Genova, 28 Novembre, 2011

- Che le osservazioni si riferiscono al Nodo Autostradale di Genova, Interconnessione di Voltri A10/ A10 Bis (**Allegato 1**)
 - Che il Parco di Villa Duchessa di Galliera è il parco storico più esteso della Liguria (26 ettari) e che rappresenta un elemento storico e paesaggistico di notevole importanza, sotto il profilo culturale e naturalistico.

OGGETTO: Nodo stradale ed autostradale di Genova – Adeguamento del sistema A7-A10-A12.
Procedura di valutazione di impatto ambientale ai sensi dell'art. 23 del D.Lgs. 152 del 3 aprile 2006 e s.m. e i.
Rilascio parere.

SISTEMAZIONE DEFINITIVA
PLANIMETRIA, PROSPETTO E SEZIONI

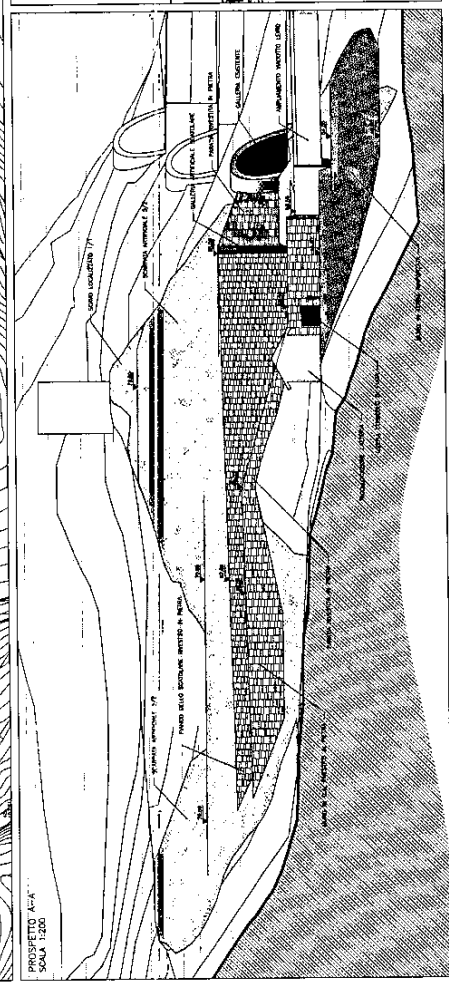
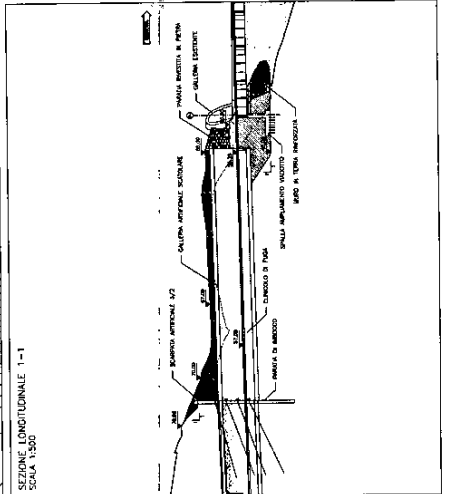
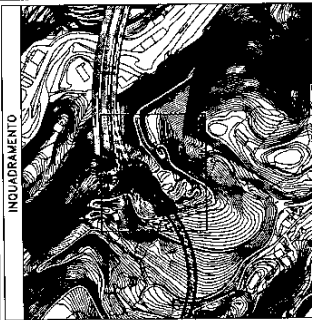
- qualora l'opera venisse realizzata con i criteri esposti nella riunione del 4 Novembre (**Allegato 7**).
- sottolineando le criticità sopracitate da enti e relazioni, che tale progetto comporterebbe nell'ambito del parco di Villa Duchessa di Galliera,

- Ripristino per quanto possibile delle pendenze, o la ricostruzione del fronte collinare asportato in maniera tale da mitigare l'impatto visivo di strutture inopportuna verticali, con un disegno più morbido rispondente ad una struttura più simile a quella collinare.

- Ricostruzione della Grotta del Leone così come da disegno compositivo originario del 1814, in maniera tale che tale struttura sia posizionata in corrispondenza dell'apertura dell'Arco di Trionfo. Si tenga conto della lettura filologica della storia raccontata in quell'area di parco, ispirata alla Divina Commedia in cui la porta infernale era custodita da una bestia (verosimilmente leone/lonza) e che la struttura dei viali doveva corrispondere ad una sorta di labirinto entro cui districarsi
